číslo jednací: 7860/220/16/Ta

Věc: Ostrov – Oprava oplocení okolo zámeckého parku v ul. Karlovarská a Staroměstská
Vyjádření k projektové dokumentaci + zákres sítí

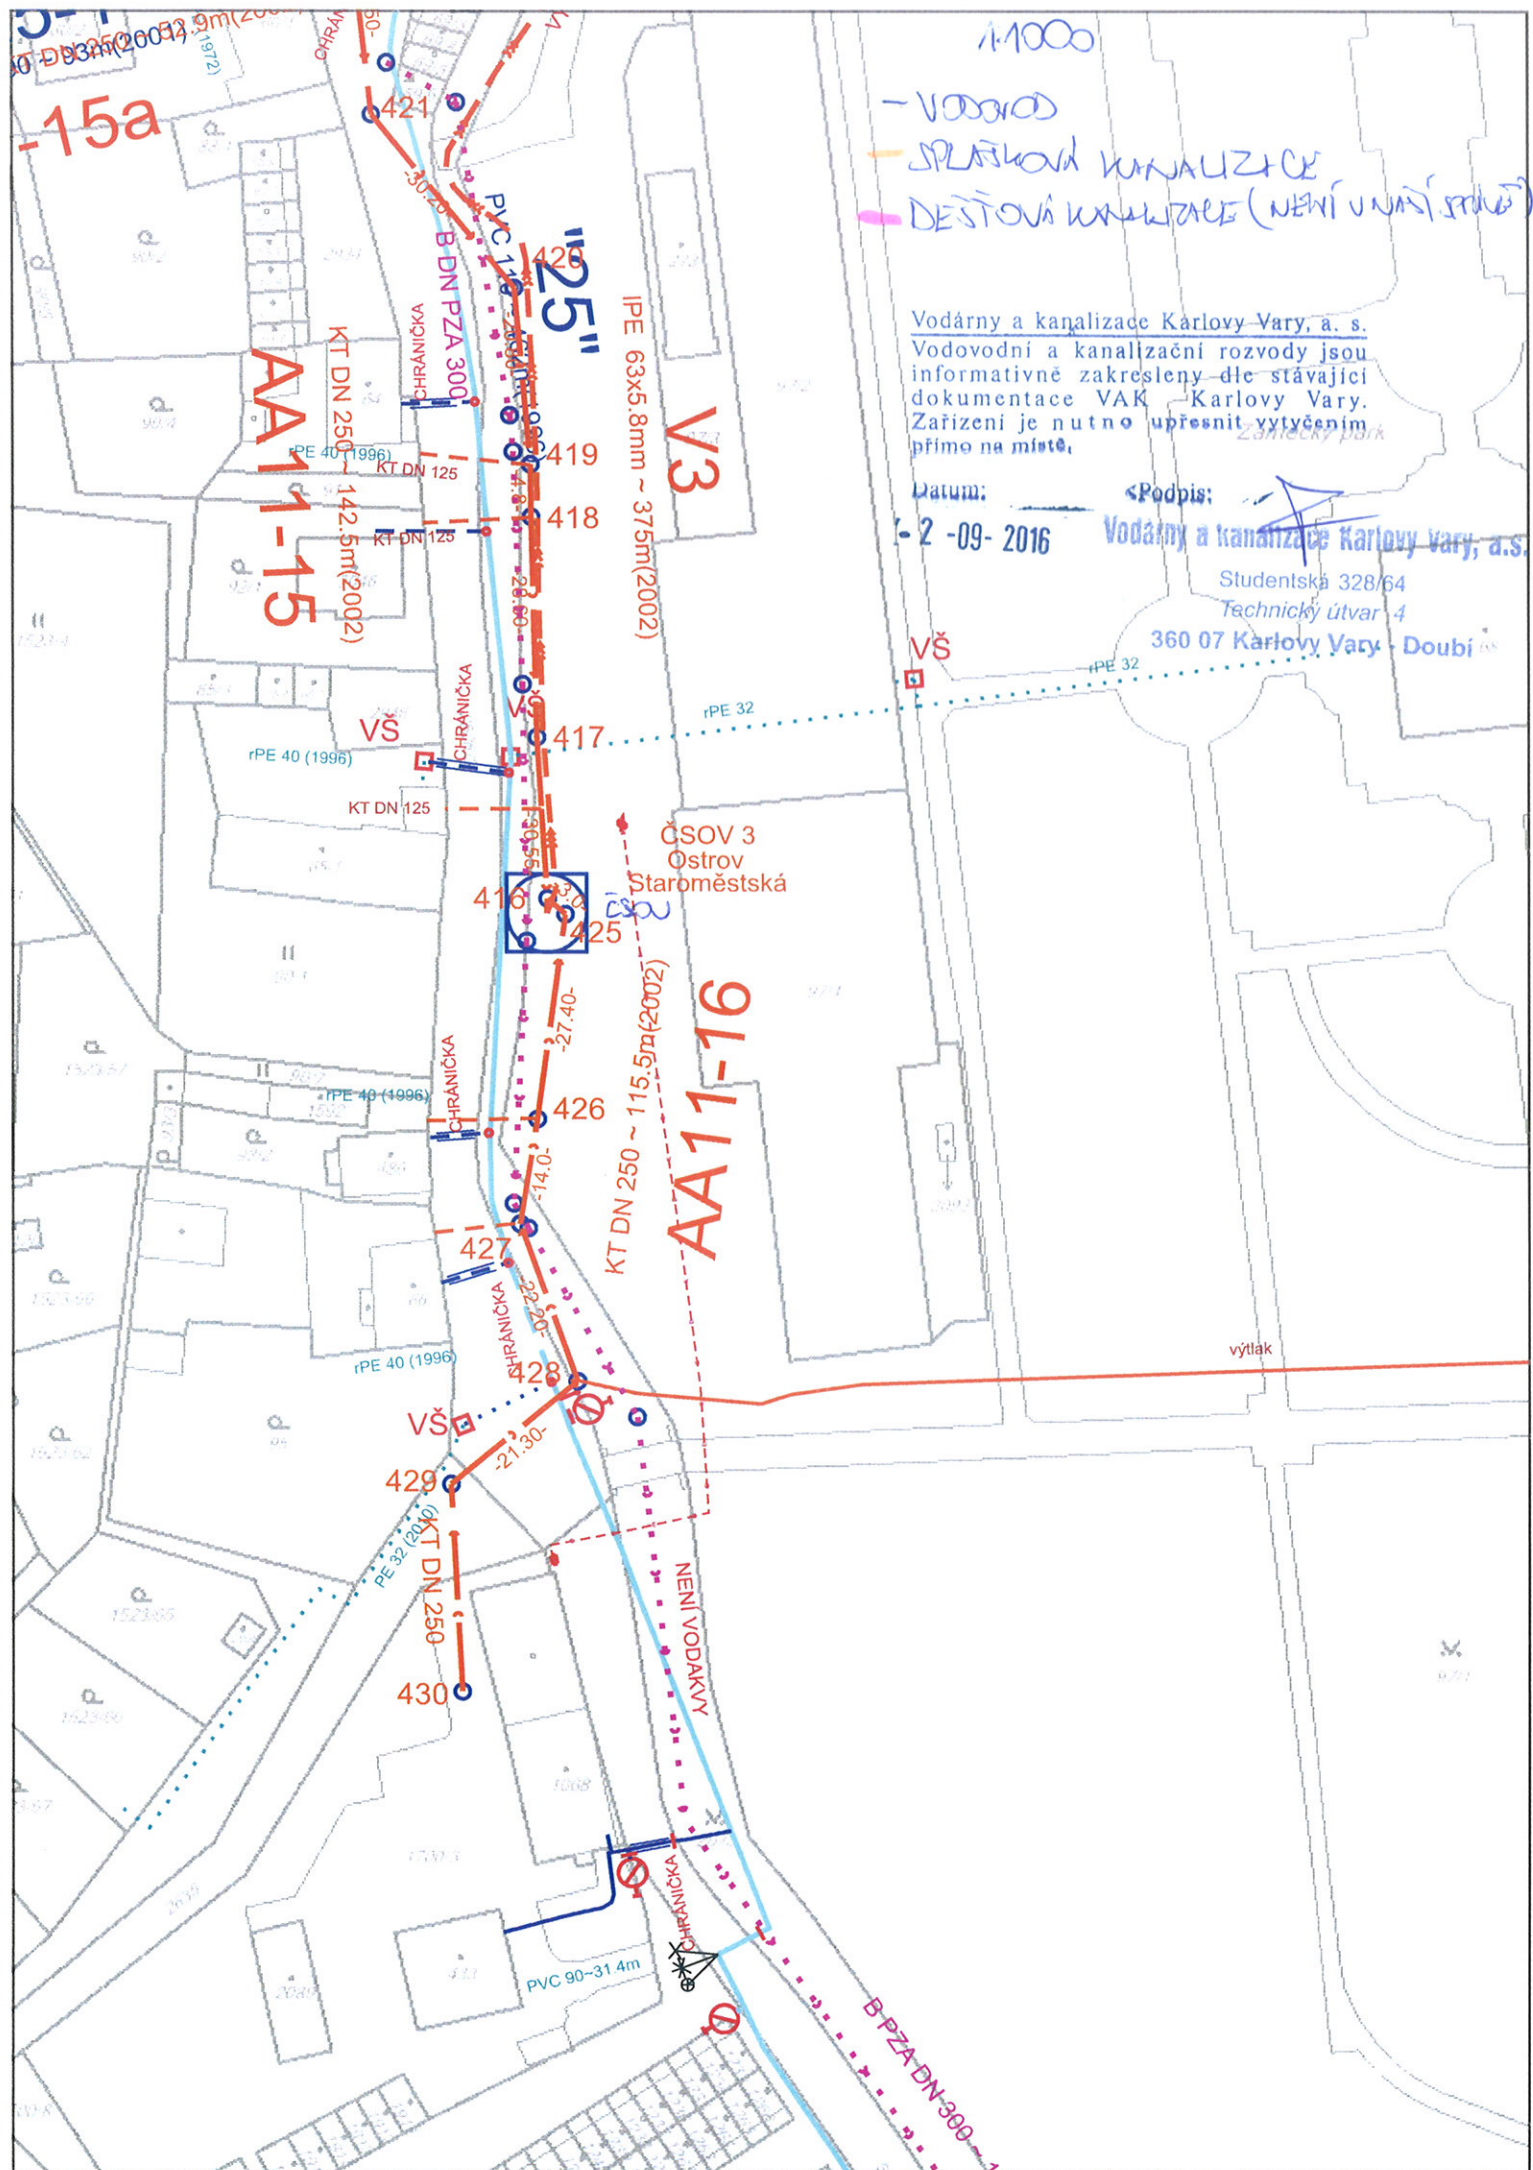
- vodováha
- dešťová kanalizace
- dešťová kanalizace (vleží u nás správně)

Vodárený a kanalizace Karlovy Vary, a. s.
Vodovodní a kanalizační rozvody jsou
informativně zakresleny dle stávající
dokumentace VAK Karlovy Vary.
Zařízení je nutno upřesnit výtčením
přímo na místě.
